## － 改善箇所説明図 －

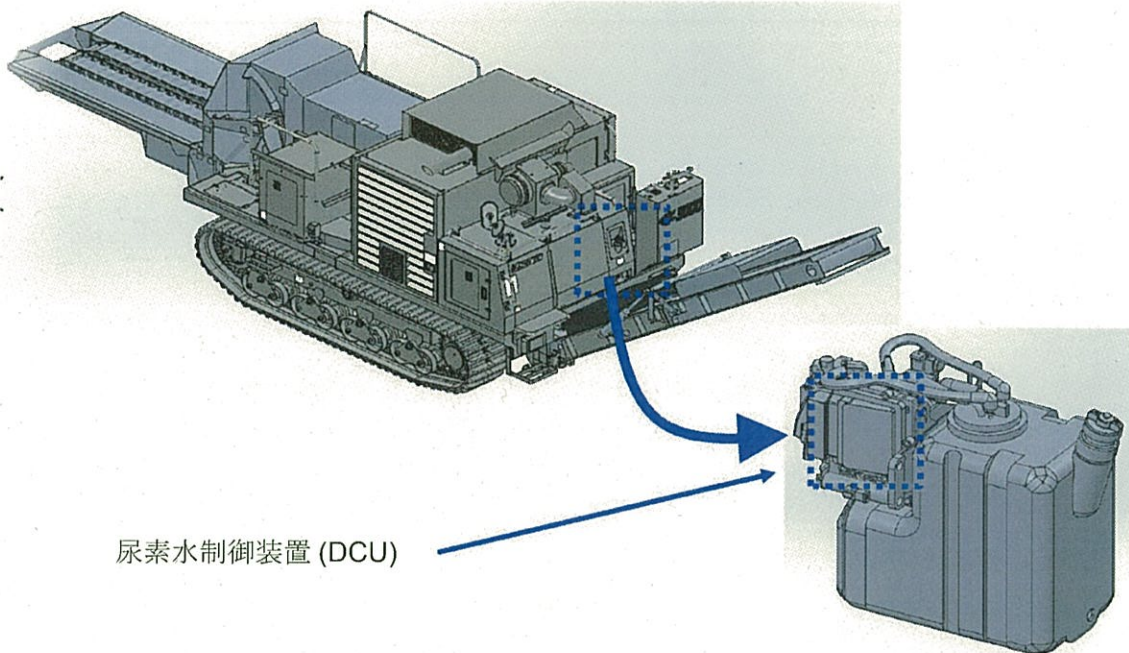
平成26年規制の特定特殊自動車の内、一部の自動車に搭載した特定原動機に於いてNO<sub>x</sub>センサーを欧州の新化学物質規制 (RoHS2) 対応の互換性のあるセンサーに切り替えた際、RoHS2 NO<sub>x</sub>センサーは、従前のNO<sub>x</sub>センサーと比較して若干多い電流を必要とする。NO<sub>x</sub>センサーを起動する為の過熱時、場合によってはエンジンECUからNO<sub>x</sub>センサーへ供給する電流が不足した際、NO<sub>x</sub>センサーは一時的に加熱を停止する。この一時的な加熱停止を尿素水制御装置 (DCU) がエラーとして検知、ログとして蓄積したものをエンジンECUに伝えると尿素水の噴射が停止し、最悪の場合、稼動制限がかかる。

対象全機種に対し、尿素水制御装置 (DCU) がNO<sub>x</sub>センサーの加熱停止をエラーとする判定時間を適正化したソフトウェアに変更する。

所定位置の白色マーキングにより識別する。
